**Forum mondial de l'harmonisation  
des Règlements concernant les véhicules**

Règlement ONU n° 16 (Ceintures de sécurité)

**Proposition de série 09 d'amendements****Communication des experts du Japon\***

Figure 1

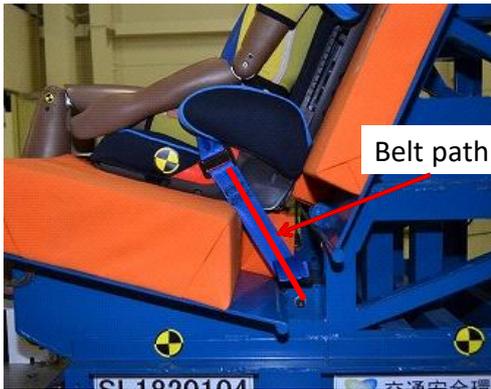
1. Le passage de la sangle entre l’ancrage effectif et la boucle est normalement rectiligne, comme c’est le cas sur la banquette d’essai décrite dans le Règlement ONU n° 129 (fig. 1). Néanmoins, sur certains véhicules commercialisés, le passage de la sangle entre l’ancrage effectif et la boucle n’est pas rectiligne, mais arrondi autour de l’assise du siège (fig. 2).

Figure 2

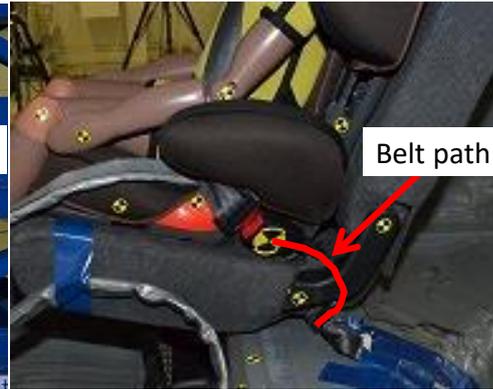
2. Lorsque le passage de la sangle entre l’ancrage effectif et la boucle n’est pas rectiligne, le déplacement vers l’avant des occupants peut être considérable en cas de choc avant. Si un occupant est assis dans un siège rehausseur fixé au moyen du système ISOFIX, dans certains cas, la ceinture peut remonter jusqu’au cou ou l’occupant peut glisser vers le bas (comme indiqué dans le document informel GRSP-69-24). Ces phénomènes augmentent le risque de blessure cervicale ou abdominale pour l’enfant. En outre, les blessures thoraciques sont plus graves. La figure 3 illustre la relation entre le mou de la sangle de la boucle et l’accélération maximale du thorax du mannequin à 3 ms pour deux types de systèmes de retenue pour enfants. Lorsque le mou de la sangle de la boucle est supérieur à [50] mm, l’accélération maximale du thorax approche les critères énoncés dans le Règlement ONU n° 129 pour un système de retenue pour enfants. Lorsque le mou de la sangle de la boucle est supérieur à [80] mm, ces critères sont dépassés.

Figure 3

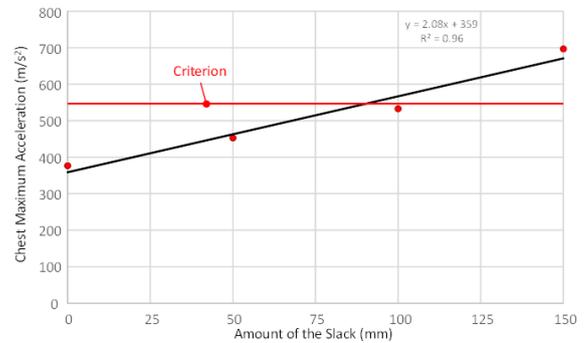
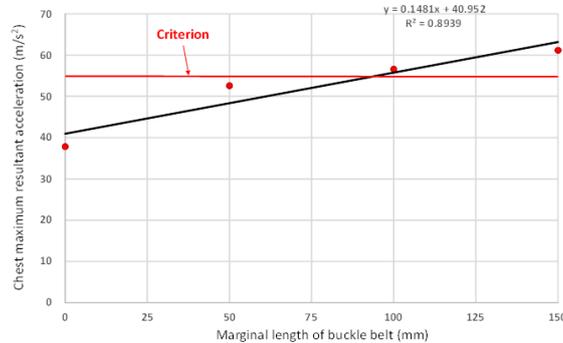
3. Plus il y a de mou dans la sangle de la boucle, plus le déplacement du passager est important, ce qui nuit à sa sécurité.
  4. C'est pourquoi il est proposé de limiter le mou de la sangle de la boucle sur les sièges équipés d'ancrages ISOFIX inférieurs.
  5. Les amendements proposés dans le présent document permettent de prévenir les phénomènes de glissement de la ceinture jusqu'au cou et de glissement de l'occupant.
-

- « 8.2.3 Prescriptions relatives à la sangle reliant la boucle à l’ancrage effectif sur les sièges équipés d’ancrages ISOFIX inférieurs
- 8.2.3.1 L’écart entre la longueur réelle de la sangle et la distance rectiligne qui sépare l’ancrage effectif du point BP de la sangle de la boucle, tel que défini au paragraphe 3.2 de l’appendice 1 de l’annexe 17, ne doit pas dépasser 50 mm.
